**AVIS RELATIF A LA PROTECTION
CONTRE LES EVENTUELS EFFETS NOCIFS ET NUISANCES
PROVOQUES PAR LES RAYONNEMENTS NON IONISANTS
GENERES PAR DES ANTENNES EMETTRICES STATIONNAIRES**

Commune : MONS - Exploitant : ORANGE

Référence exploitant : 163C1_8 / 30537C1_8 / 40537C1_8 / 50537C1_8

Rapport n° 1146 / 2023

Figure 1 : Vue en plan des lieux de séjour et des points de contrôle

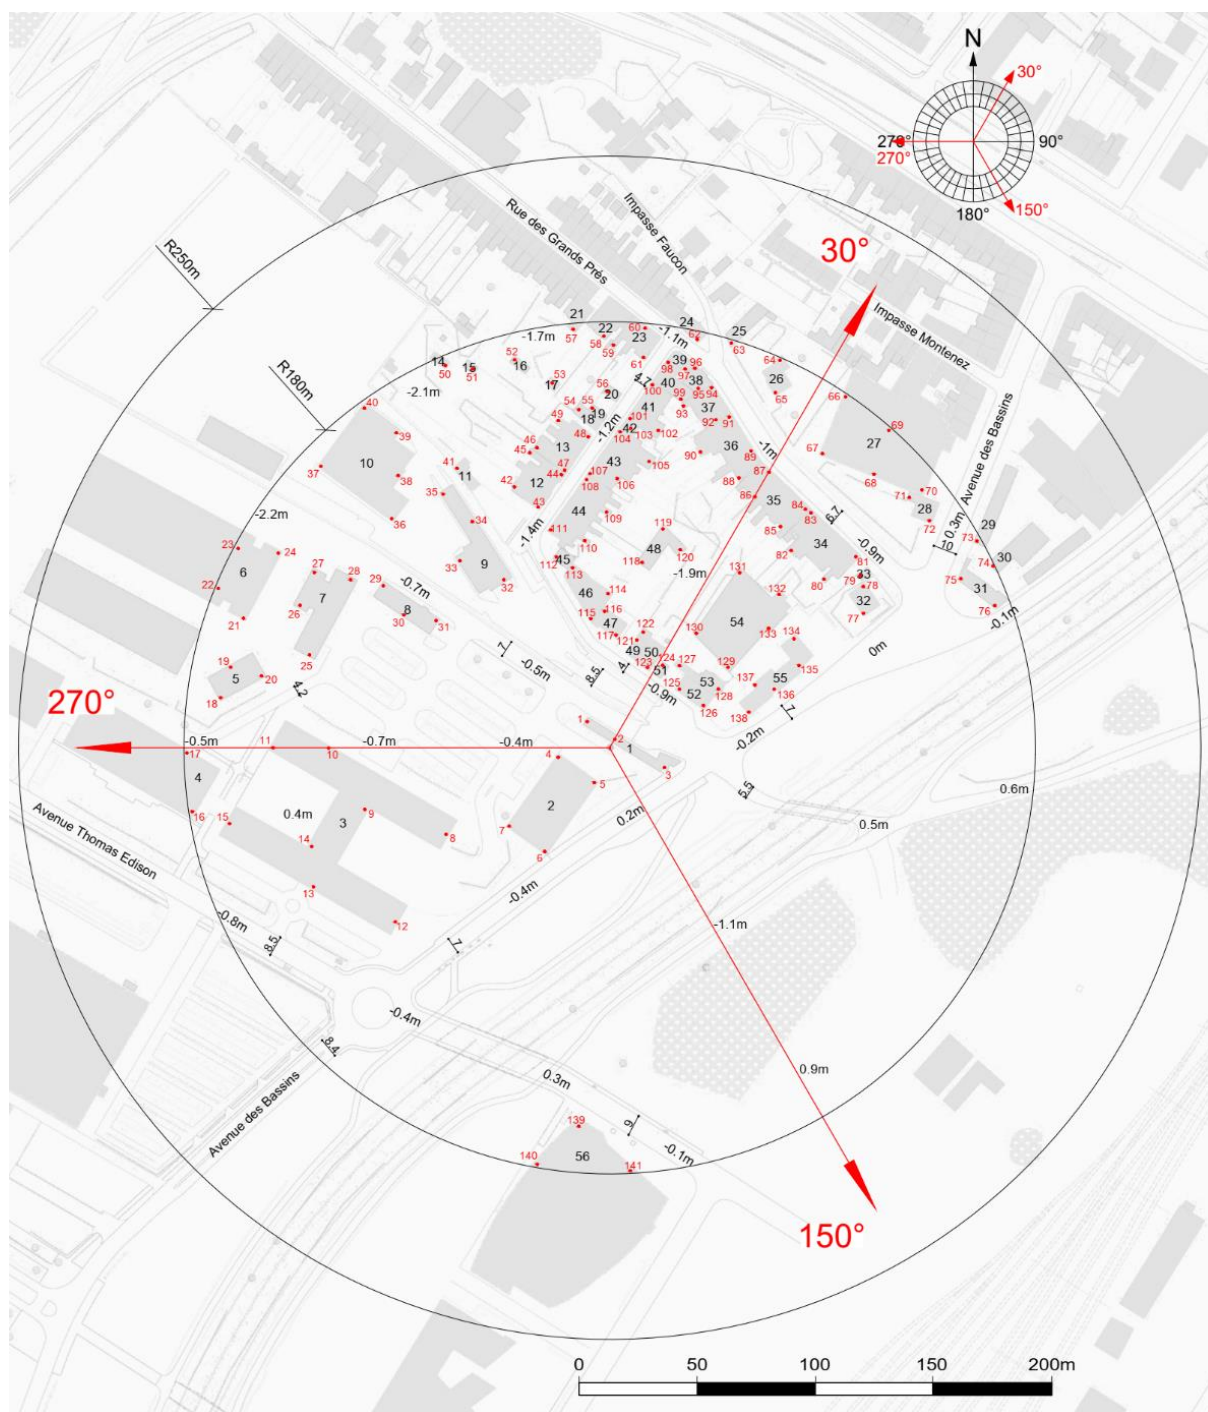
- le numéro du point de contrôle repris sur un des plans de la figure 1;
- le numéro du LS dans lequel se trouve le point de contrôle de la 1^{ère} colonne ;
- l'atténuation d'obstacle prise en compte pour le calcul de l'indice d'exposition dans le LS ;
- le résultat du calcul de l'indice d'exposition.

N° point de contrôle	LS	Atténuation (dB)	Indice d'exposition relatif à la limite par installation IE_i
8	LS3	3,0	0,169
131	LS54	3,0	0,134
9	LS3	3,0	0,127
119	LS48	3,0	0,126
120	LS48	3,0	0,125
132	LS54	3,0	0,114
82	LS34	3,0	0,111
85	LS35	3,0	0,109
86	LS35	3,0	0,105
134	LS55	3,0	0,104
10	LS3	3,0	0,100
88	LS36	3,0	0,093
109	LS44	3,0	0,093
110	LS44	3,0	0,090
80	LS34	3,0	0,084
135	LS55	3,0	0,081
105	LS43	3,0	0,079
106	LS43	3,0	0,077
84	LS35	3,0	0,077
133	LS54	3,0	0,077
90	LS36	3,0	0,076
87	LS35	3,0	0,075
83	LS34	3,0	0,075
121	LS49	3,0	0,072
118	LS48	3,0	0,072
114	LS46	3,0	0,072
113	LS46	3,0	0,070
30	LS8	3,0	0,070
31	LS8	3,0	0,068
136	LS55	3,0	0,067
89	LS36	3,0	0,067
137	LS55	3,0	0,065
108	LS44	3,0	0,059
25	LS7	3,0	0,059
107	LS43	3,0	0,058

En ce qui concerne les antennes de l'installation mentionnées dans le tableau 1, la distance maximale à laquelle la limite pourrait être atteinte, à l'extérieur, est égale à 59,2 m. S'il n'y a pas de LS à une distance inférieure, les antennes respectent forcément la limite d'immission.

Dans le cas des LS situés à l'intérieur des bâtiments, une atténuation d'obstacle est prise en compte et il en résulte que la distance maximale à laquelle la limite pourrait être atteinte se réduit à 41,9 m.

Figure 2 : Vue en plan des installations d'antennes dans un rayon de 300 mètres autour de l'installation faisant l'objet de la demande d'avis

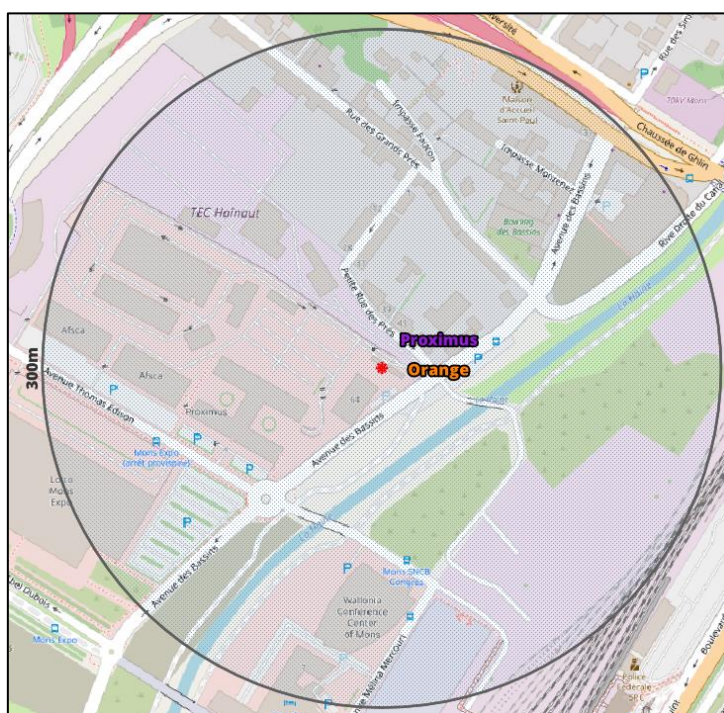
Le plan en projection verticale de la figure 2 indique la localisation des antennes actives éventuelles visées par le décret et situées dans un rayon de 300 mètres autour de l'installation référencée dans le paragraphe 2. Les données de localisation de ces antennes et les avis correspondant sont accessibles via le cadastre en ligne des antennes émettrices stationnaires⁶.

Compte tenu du nombre d'installations localisées dans la figure 2, il apparaît que l'intensité du rayonnement électromagnétique généré, dans les lieux de séjour situés à proximité de l'installation référencée dans le paragraphe 2, par l'ensemble des antennes émettrices stationnaires de l'ensemble des exploitants du même site d'antennes émettrices stationnaires respecte la limite fixée à l'article 4, § 2 du décret.
